Dodatok č. 2 k ZMLUVE O DIELO

evid. u objednávateľa: č. 2022001671, evid. u zhotoviteľa: č. 3522EB
„Verejný cintorín – vstupná časť“, Rastislavova 83, Košice“

Rekapitulácia objektov stavby - k ZTR č.2

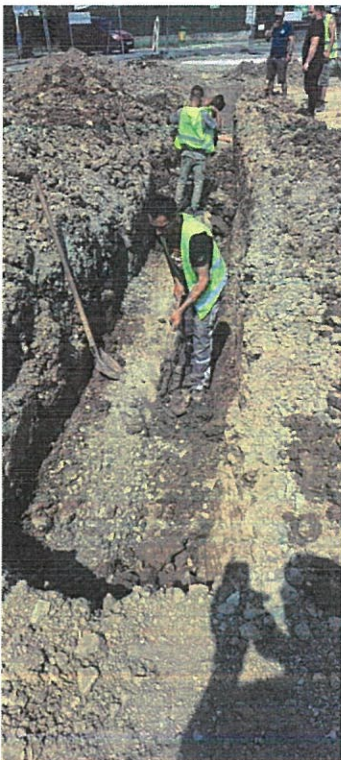
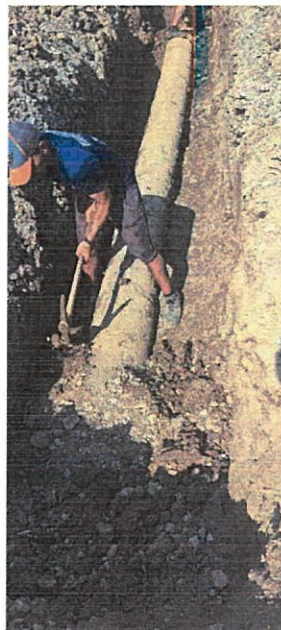
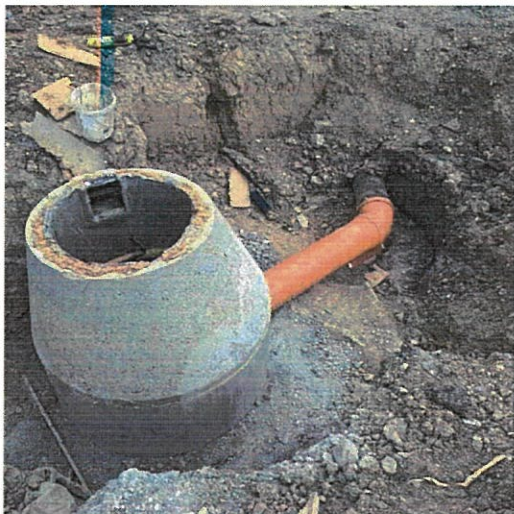
Cenový dopad zmeny na SO 03 – ZL č.15 – k 19.7.2023 zrealizované v plnom rozsahu

- Naviac práce: + 6 029,32 Eur bez DPH

ZL č.16 – kanalizačná prípojka AVE+

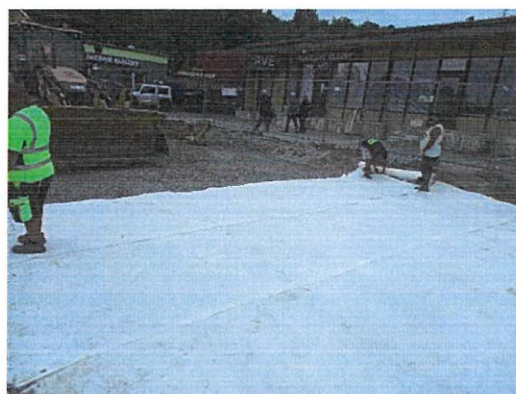
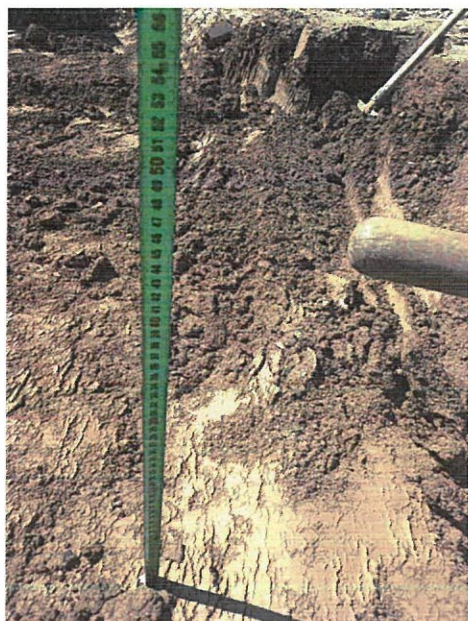
- realizácia kanalizačnej prípojky v časti "Parkovisko P13" k prevádzke AVE+
- betónová šachta DN 1000, oprava šachty, vrátane zemných prác, odvozu na skládku, zásypov, obsypov

Cenový dopad zmeny na SO 03 – ZL č.17

- Navyiac práce: + 6 612,60 Eur bez DPH

ZL č.21 – Preložka RIS skrine a časti NN káblov v majetku VSD na parc.466/, Košice-Juh, Rastislavova 83

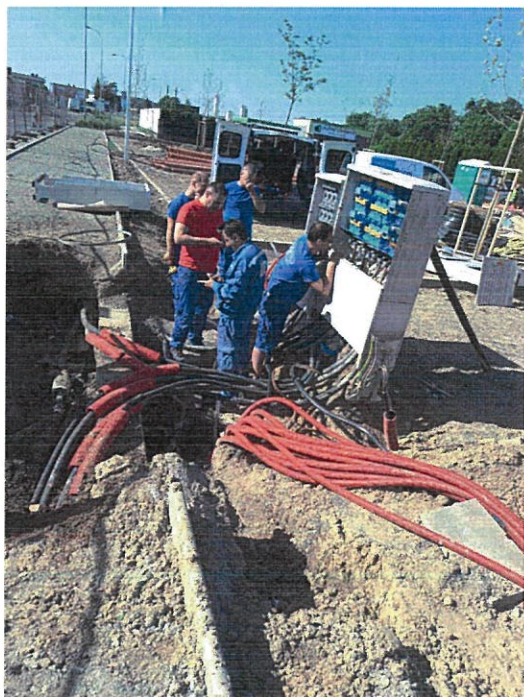
- na základe obhliadky technikov VSD, a.s. je požadované zníženie existujúcej skrine RIS a tým aj prekládka prívodných káblov k tejto skrini

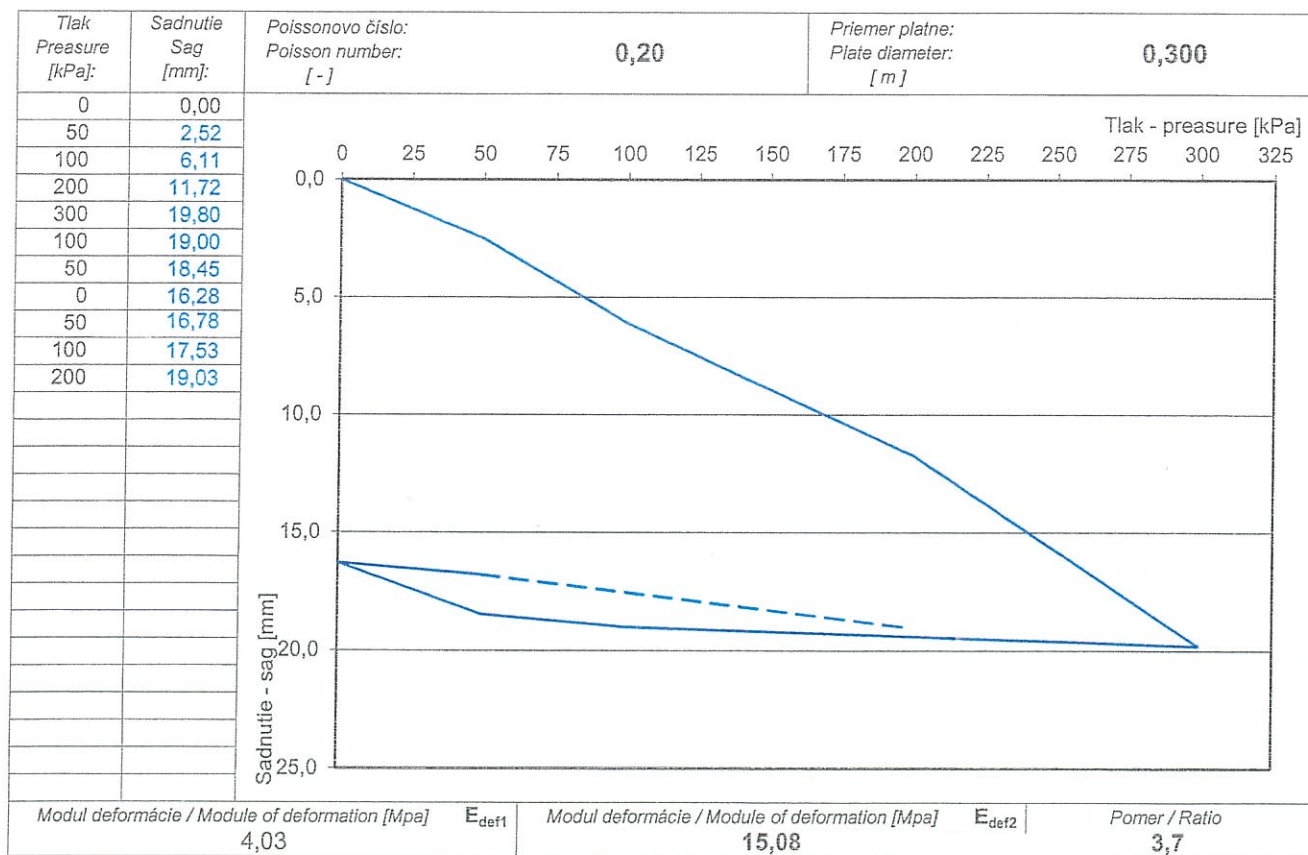
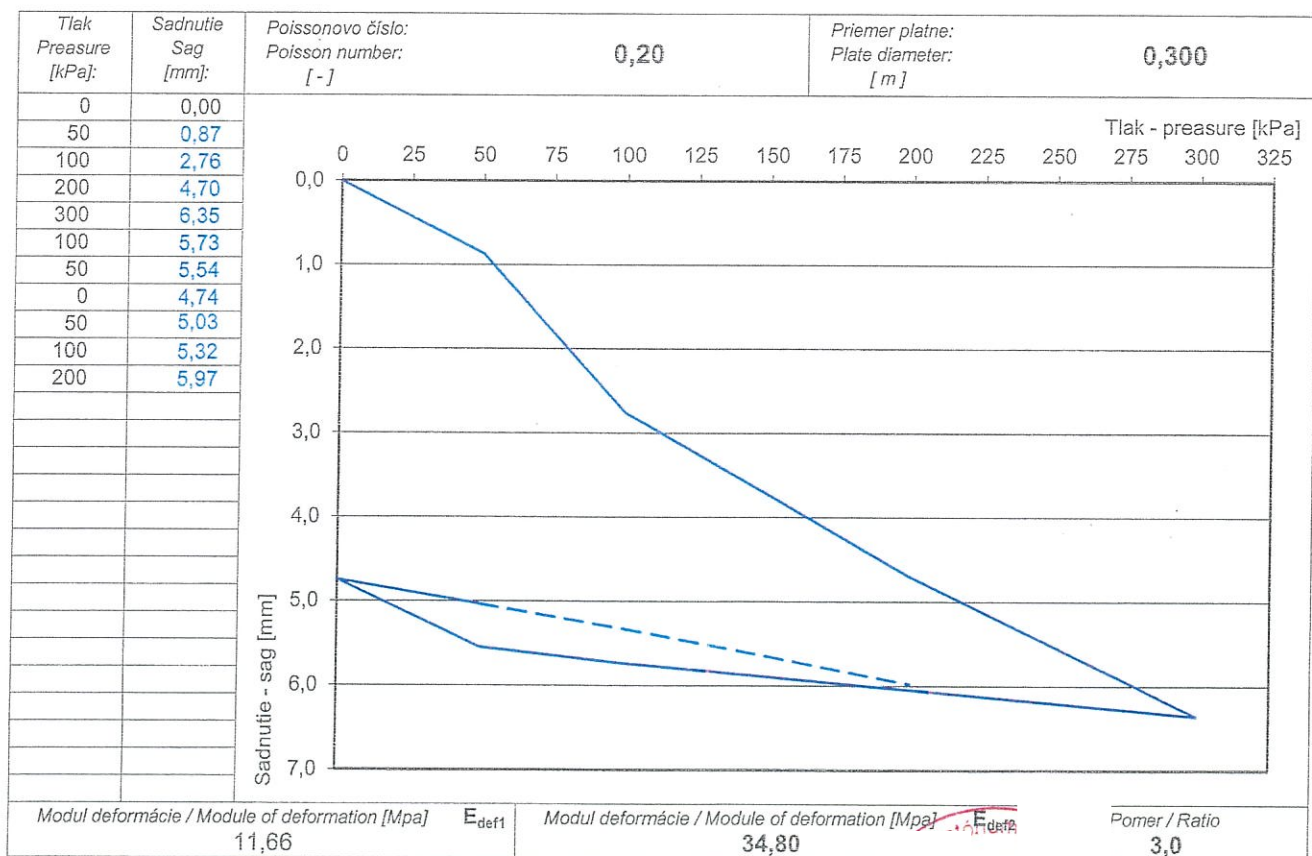
ZL č.18 – výmena neúnosného podlažia

- výmena neúnosného podlažia v časti "Parkovisko P13" z dôvodu nevyhovujúcich výsledkov statických záťažových skúšok dňa 19.6.2023 – vid' príloha statické zaťažovacie skúšky podlažia P13
